**AUSFÜHRUNGSKOMMISSION  
BODENVERBESSERUNGS-  
GENOSSENSCHAFT  
KÜTTIGEN**

## **Moderne Melioration Küttigen**

### **Informationsschreiben Nr. 5**

Ausschnitt aus dem Generellen Projekt, überarbeitet aufgrund Beschluss des Regierungsrates

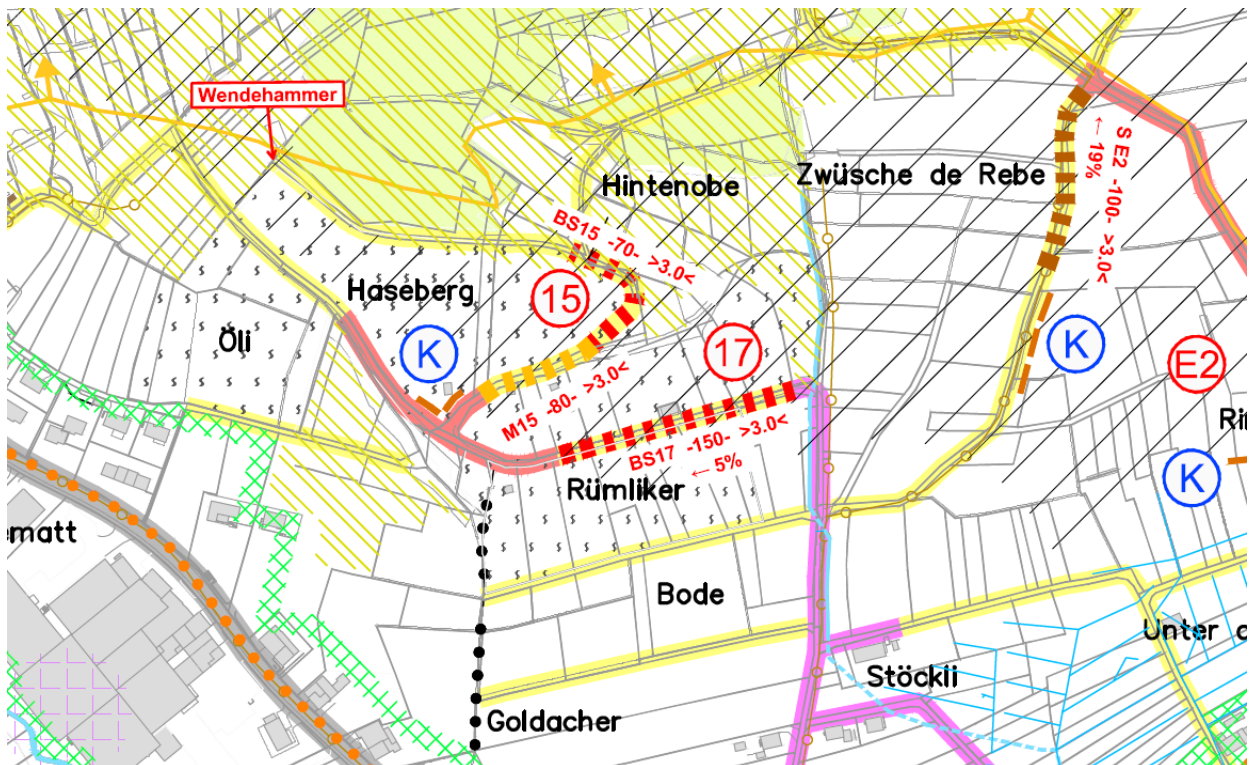
Bei acht Einsprachen gegen das Generelle Projekt konnte der Gemeinderat Küttigen keine gütliche Einigung erzielen, weshalb der Regierungsrat darüber entscheiden musste. Sechs Einsprachen wurden abgewiesen, auf eine wurde wegen fehlender Legitimation nicht eingetreten. Eine Einsprache wurde teilweise gutgeheissen: Der Weg Nr. 15 wird aus dem Generel-

len Projekt entfernt. Anstelle des Weges Nr. 15 wird ein bestehender Weg aus Gründen der Arbeitssicherheit teilweise zu einem Betonspurweg ausgebaut und der Wendepunkt am Ende dieses Stichweges leicht vergrössert (ca. 3 m Ausbuchtung ins Naturschutzgebiet).

Der ursprünglich vorgesehene Weg Nr. 15 durch ein Naturschutzgebiet von kantonaler Bedeutung wurde aus dem Generellen Projekt entfernt. Das Generelle Projekt wurde dafür wie folgt ergänzt (siehe untenstehende Abbildung):

- Ergänzung des bestehenden Weges Nr. 15 mit ca. 70 m neue Betonspuren (BS15, rot gestrichelt)
- Sanierung des bestehenden Weges Nr. 15 mit Mergel auf einer Länge von ca. 80 m (M15, orange gestrichelt)
- Leichte Vergrösserung des Wendepunktes am Ende des Stichweges (ca. 3 m Ausbuchtung in ein Naturschutzgebiet von kantonaler Bedeutung).
